敷地周辺の活断層調査関連

:H28年8月22日ヒアリング :H28年8月26日審査会合

No	指摘事項	回答方針
4	積丹半島西方沖に位置する文献撓曲については、より広い範囲の音波探査記録を用いた検討結果を示すこと。	<ul style="list-style-type: none">・文献撓曲位置だけでなく、文献撓曲延長位置の音波探査記録を用いた検討も追記した。・回答内容は、「当資料」P70～P80に掲載。

反射法地震探査記録から推定される走向・傾斜

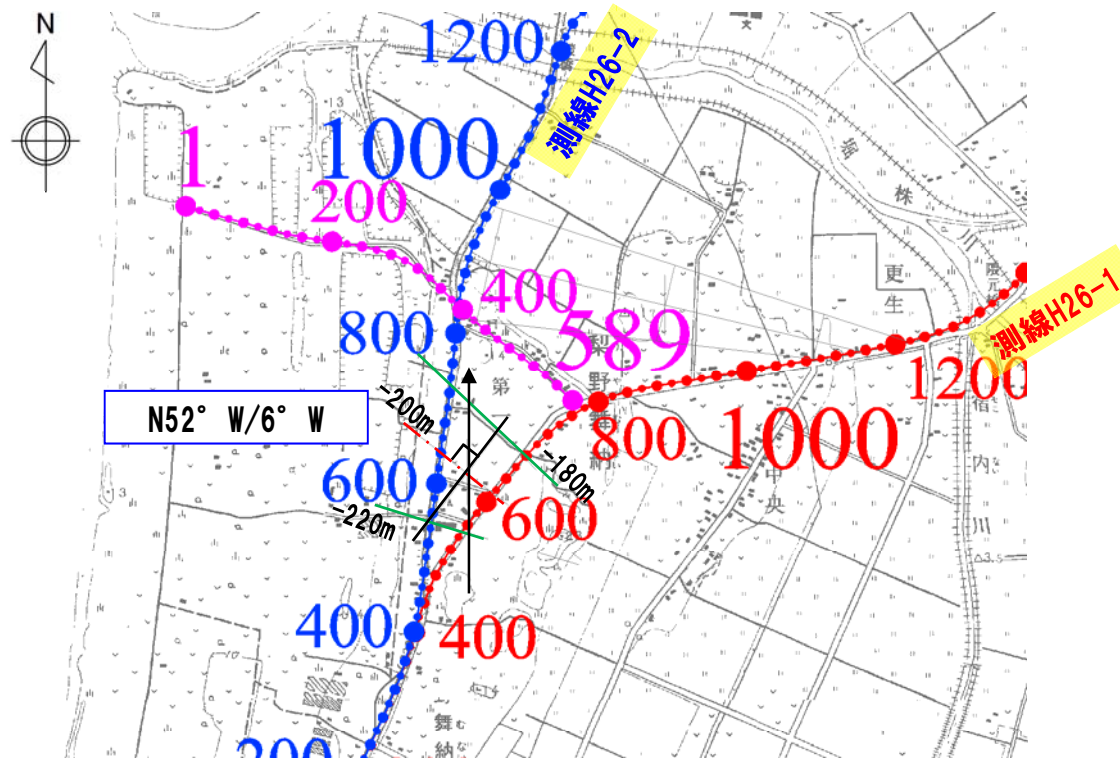
No	指摘事項	回答方針
7	傾斜しているとされる野塚層下部については走向・傾斜を推定して補足すること。	<ul style="list-style-type: none">・岩内平野で実施した反射法地震探査の記録に基づき、走向・傾斜を推定した。・回答内容は、「当資料」P91～P101に掲載。

- 測線H26-1及び測線H26-2に認められる明瞭な反射パターンは、CMP400までは測線を共有していることから、同一層理面であることが確認できる。
- したがって、これらを同一層理面とし、野塚層(下部層相当)下部に認められる明瞭な反射パターン(層理)の位置及び標高より、走向・傾斜を推定した。
- 走向・傾斜は、おおよそ $N52^{\circ}W/6^{\circ}W$ と推定され、概ねNW-SE走向で緩く南西傾斜を呈しており、NW-SE方向の褶曲構造と調和的である。

測線SM-4W

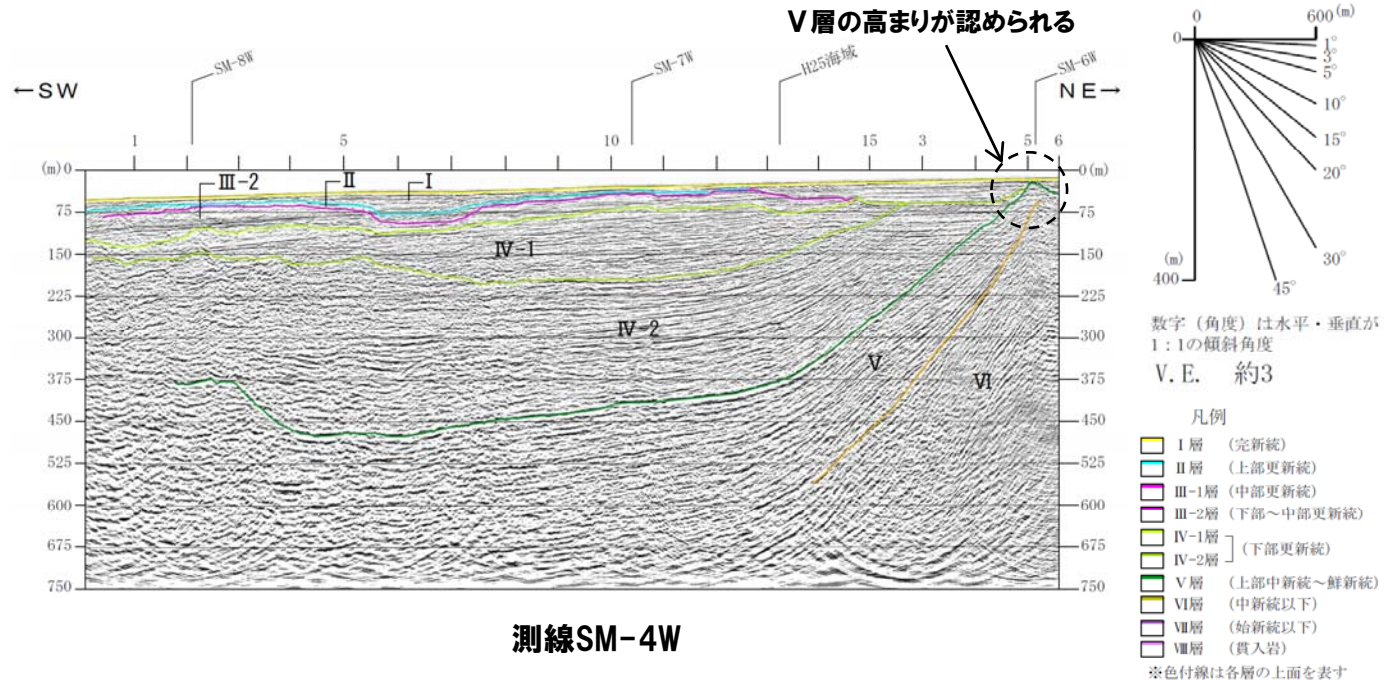
No	指摘事項	回答方針
8	海上音波探査結果によるV層のプロファイルについては、余市湾に見られるような埋没平坦面の有無についても検討すること。	<ul style="list-style-type: none"> 埋没地形に関する文献レビューに基づき、埋没地形の有無について確認した。 回答内容は、「当資料」P104～P112に掲載。
6	測線SM-4Wの陸側に認められるV層の高まりについては、パネルダイアグラムで示したうえで、形成要因について考察すること。	<ul style="list-style-type: none"> 敷地近傍海域における海上音波探査記録に基づき、パネルダイアグラムを作成し、地質構造について三次元的に確認した。 回答内容は、「当資料」P104～P112に掲載。

- 測線SM-4Wにおいて、測線SM-6Wとの交点付近に認められるV層の高まりは、近接する測線においては認められないことから、当該箇所において、V層が下位のVI層の局所的な高まりに沿って堆積したものと考えられる。
- なお、V層の高まりは陸側で低下しているが、V層より上位の層が堆積する以前の侵食によって形成された可能性も考えられる。

積丹半島周辺の鉛直変動量

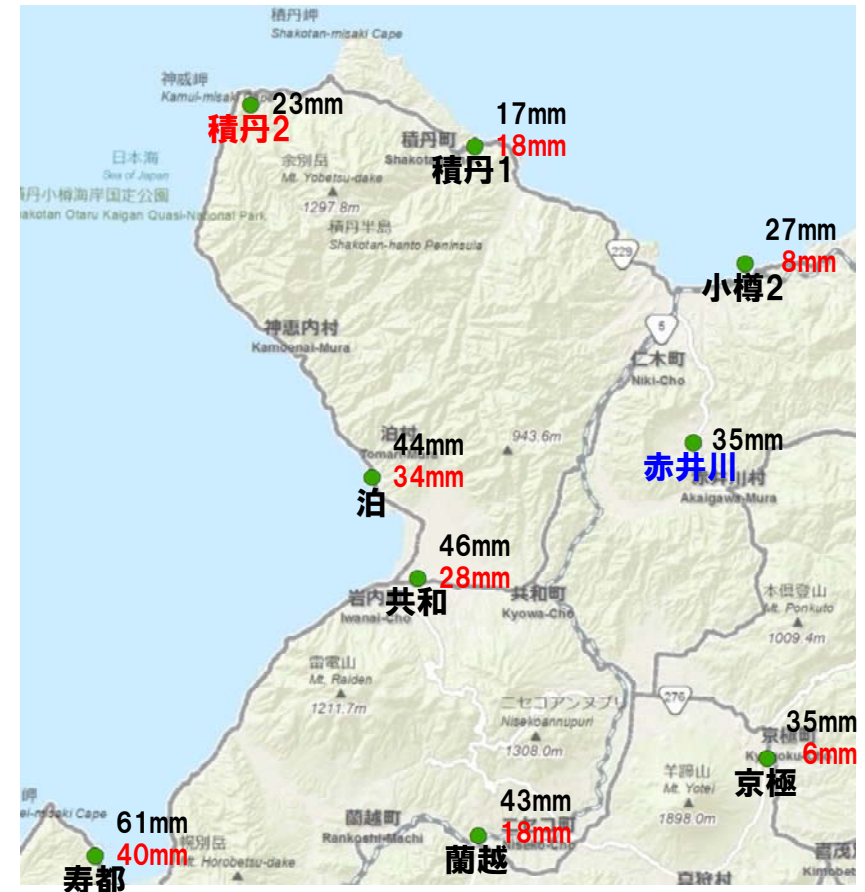
No	指摘事項	回答方針
7	広域隆起に関して、以前、積丹半島周辺の測地学的データ（GPS、水準測量）を示していたが、現状の広域隆起を示すデータとして資料に掲載すること。	<ul style="list-style-type: none">・GNSS連続観測システム及び水準測量データを用いて、鉛直変動傾向について検討した結果を掲載した。・回答内容は、「当資料」P116～P124に掲載。

- 至近10年間における鉛直変動量の最大値は61mm(寿都)である。
- 東北地方太平洋沖地震前までの10年間における鉛直変動量の最大値は40mm(寿都)である。
- 東北地方太平洋沖地震が発生した2011年以降、余効変動と考えられる隆起量の増加が認められる。
